MINISTERIO DE AMBIENTE Y DESARROLLO SOSTENIBLE
PARQUES NACIONALES NATURALES DE COLOMBIA

(084)
DE 21 DE JUNIO DE 2022

"Por medio de la cual se autoriza a la Sociedad URBANISMO SOSTENIBLE S.A.S., a adelantar actividades de adecuación, reposición o mejora de estructuras al interior del Parque Nacional Natural Los Corales del Rosario y de San Bernardo y se adoptan otras determinaciones"

Figura 2. Evidencia existencia de obras objeto de estudio, sobre Levantamiento de infraestructura física y equipamiento social realizado por el Centro de Investigaciones Oceanográficas E Hidrográficas del Caribe CIOH, 1996. Isla Arena - Archipiélago del Rosario.

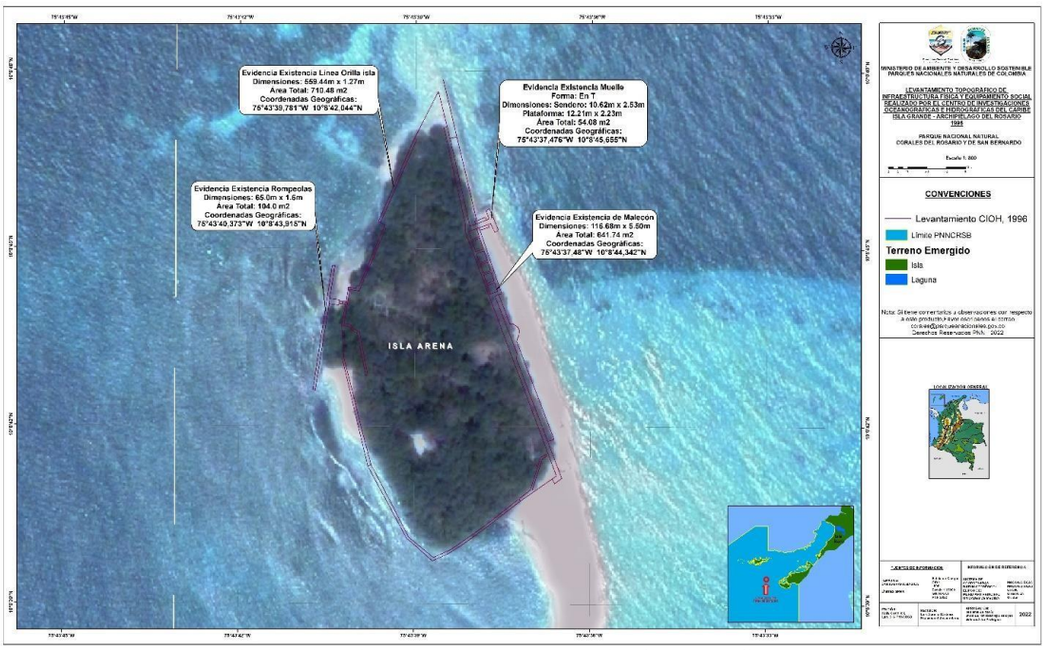
Por lo anterior, se evidencia la existencia de las siguientes obras ubicadas al interior del PNNCRSB, frente al Bien Baldío Reservado de la Nación denominado "Isla Arena", conforme a levantamiento de infraestructura física y equipamiento social realizado por el Centro de Investigaciones Oceanográficas E Hidrográficas del Caribe CIOH en el año de 1996:

- *Un muelle en forma de T, con unas dimensiones de 10.62m x 2.53m en su sendero de acceso; y en la plataforma 12.21m x 2.23m; el cual ocupa un área total de 54.08 m2 en las coordenadas geográficas 75°43'37,476"W 10°8'45,655"N (Ver figura 2)*

- *Línea orilla isla (información copiada textualmente como lo aporta el solicitante, este es un muroperimetral que bordea la isla), que ocupa unas dimensiones de 559.44m x 1.27m y un área total de 710.48 m2, que ubica entre las coordenadas geográficas 75°43'38,366"W 10°8'47,668"N,75°43'36,359"W 10°8'41,241"N, 75°43'38,472"W 10°8'39,769"N, 75°43'39,553"W 10°8'41,346"N, 75°43'39,44"W 10°8'45,489"N, 75°43'38,512"W 10°8'47,535"N (Ver figura 2)*

- *Un malecón ubicado al este de la isla, ocupando dimensiones de 116.68m x 5.50m; que corresponde a un área total de 641.74 m2 entre las coordenadas geográficas 75°43'37,745"W 10°8'45,364"N, 75°43'37,48"W 10°8'44,342"N, 75°43'36,422"W 10°8'41,82"N (Ver figura 2)*

- *Y un rompeolas ubicado al oeste de la isla, con unas dimensiones de 65.0m x 1.6m, que ocupa un área total de 104.0 m2 entre las coordenadas geográficas 75°43'40,522"W 10°8'42,609"N y 75°43'40,204"W 10°8'44,676"N (Ver figura 2)"*

Bajo ninguna circunstancia este concepto avala o autoriza la realización de obras nuevas o estructuras diferentes a las descritas como viables en el concepto técnico No. 20226660003393 de fecha 09-05-2022.. Igualmente, no debe incrementar el área de las infraestructuras preexistentes, es decir, se deben mantener las dimensiones de acuerdo a lo autorizado en el presente acto administrativo.
